## Rasentrimmer

## 1. Geänderte Anschlussleitung

## Änderungseinsatz

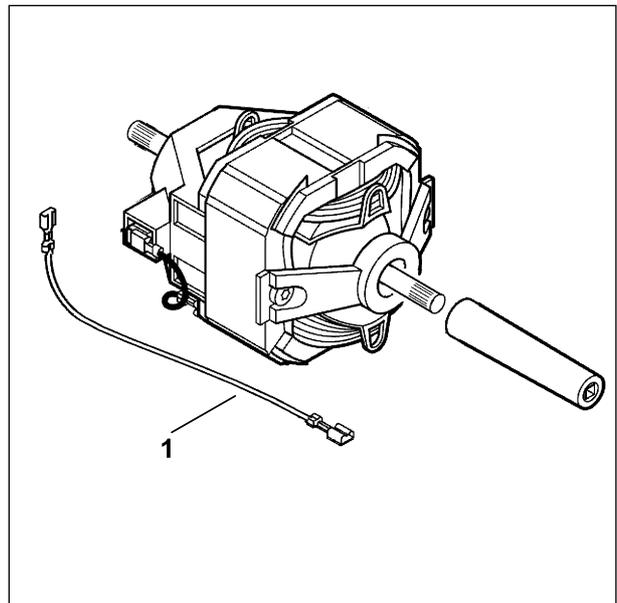
Beim Modell TE 1000 wird der Elektromotor optimiert. Die Artikelnummer des Elektromotors ändert sich nicht.

Durch die Optimierung des Elektromotors ändert sich die Leitung **1**.

| Pos. | Benennung | bisherige Ausführung | neue Ausführung | Bemerkung |
|------|-----------|----------------------|-----------------|-----------|
| 1    | Leitung   | 6440 440 1920        | 6440 440 1921   | (3), (B)  |
